ŘÍČANY

Bezručova ulice

SDÍLENÁ ZÓNA

PROSTOR PŘED ZŠ BEZRUČOVA - DOPRAVNÍ ZNAČENÍ A TAKTICKÝ URBANISMUS

NÁMITKY PČR

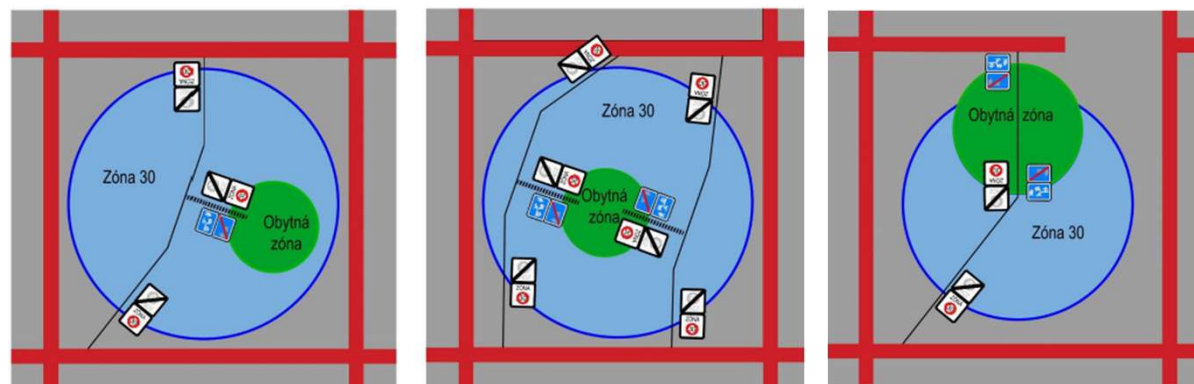
- nesouhlas s vnořenou sdílenou zónou do zóny 30
- nesouhlas s malbou na vozovce

- vnořená sdílená zóna do zóny 30 je **vhodná přímo pro předškolní prostor**
- vnořená zóna je obecný princip, který TP132 povolují, obrázek 37,38
- neexistují žádná ustanovení technických norem a podmínek, které by zakazovaly vnoření zóny
